AUTORIDAD PORTUARIA DE VALENCIA

INFORME DE COMPATIBILIDAD CON LA ESTRATEGIA MARINA DE LA DEMARCACIÓN LEVANTINO BALEAR EN RELACIÓN CON LAS ACTIVIDADES INCLUIDAS EN EL PROYECTO DE CONSTRUCCIÓN DEL MUELLE DE CONTENEDORES DE LA AMPLIACIÓN NORTE DEL PUERTO DE VALENCIA (VALENCIA)

Figura 12 .Ubicación de los puntos de muestreo y zonas a dragar en el Puerto de Sagunto. Fuente: Proyecto.

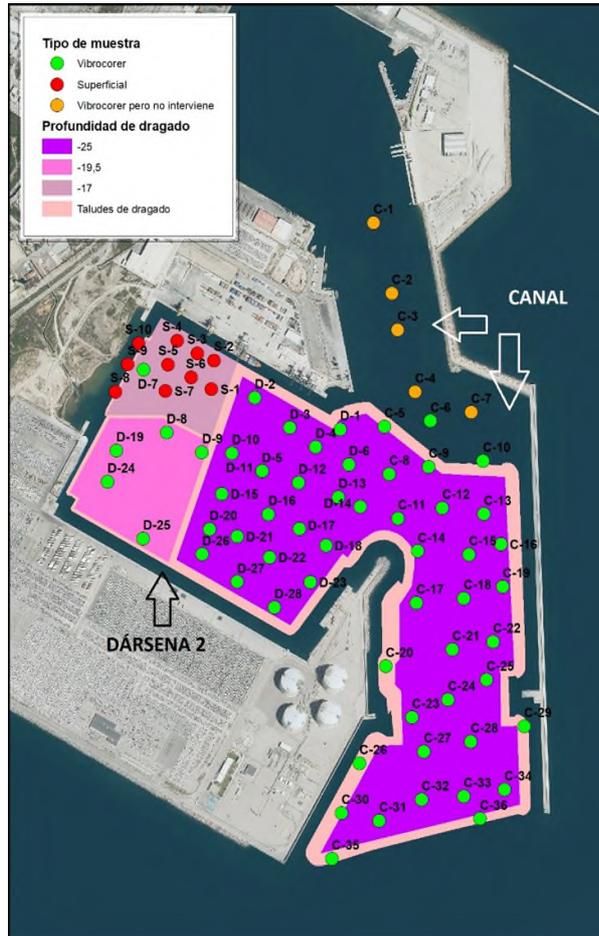
En base a la Figura 7 y a los datos proporcionados de cada punto de muestreo, se pueden realizar las siguientes apreciaciones:

Figura 13. Espesor de material pendiente de caracterizar. Fuente: Proyecto.

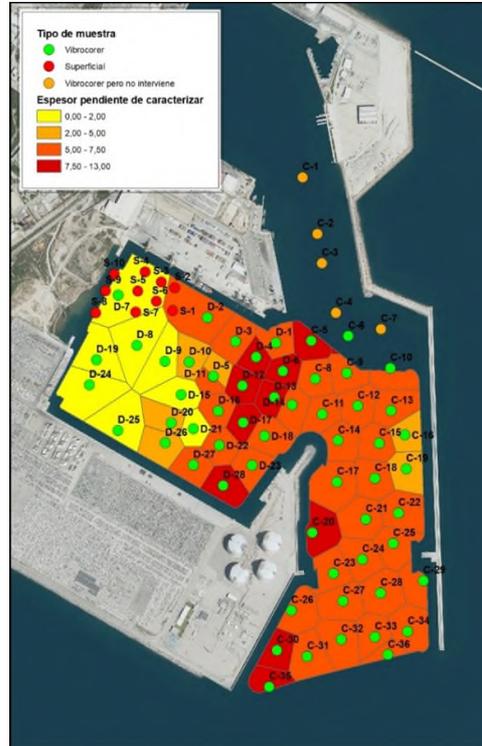
En base a los resultados, se considera que, para los muestreos realizados en el puerto de Sagunto, existe un desconocimiento de las características del material sedimentario por debajo de la cota caracterizada.

*Delimitación del DPP del puerto de Valencia. En naranja, Zona de Servicio Terrestre.
En verde, Zona Aguas I. En rosa, Zona Aguas II. Fuente: Infomar.*

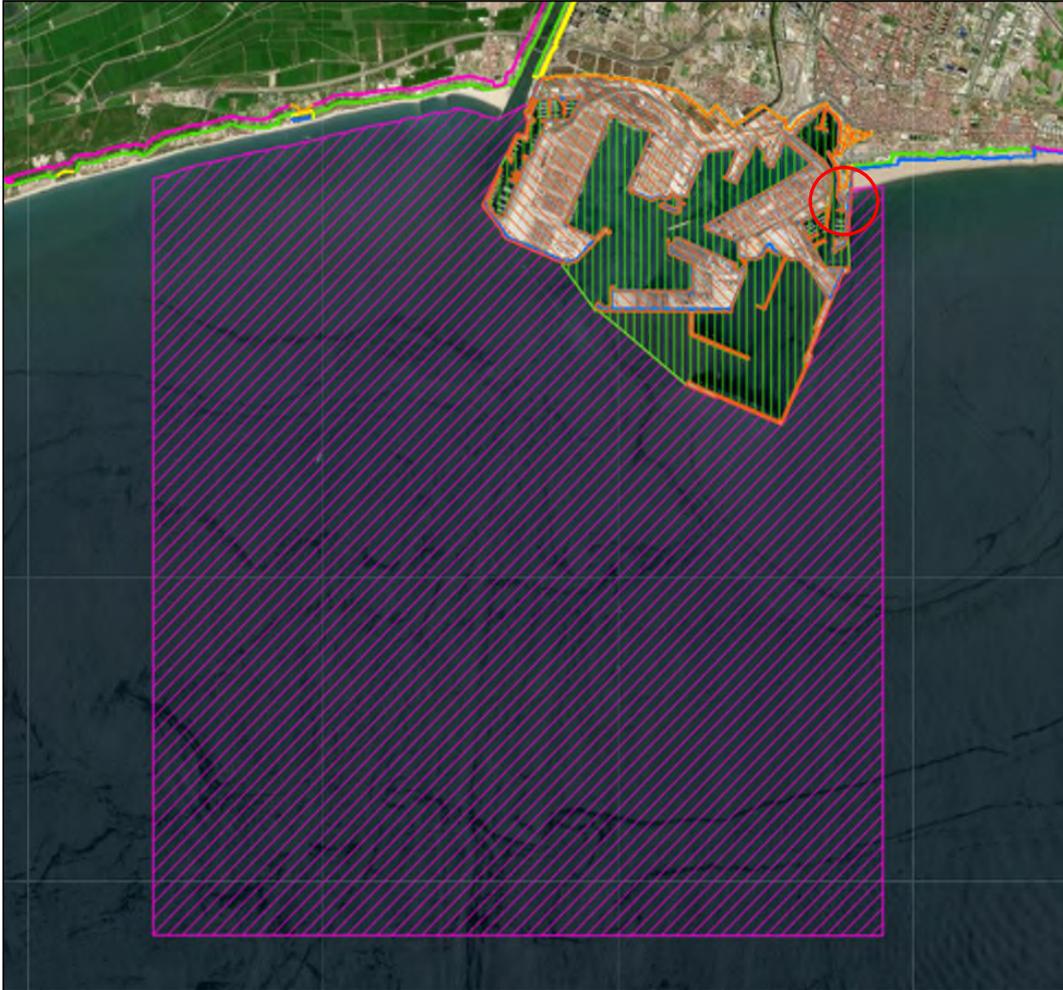
Cabe destacar que se debe proporcionar a esta Dirección General una capa corregida de la zona de baño al norte del puerto, cuyos 200m desde pleamar (PMVE) no han sido excluidos de la Zona de Aguas II del puerto de Valencia, para poder incorporarla en el visor Infomar.
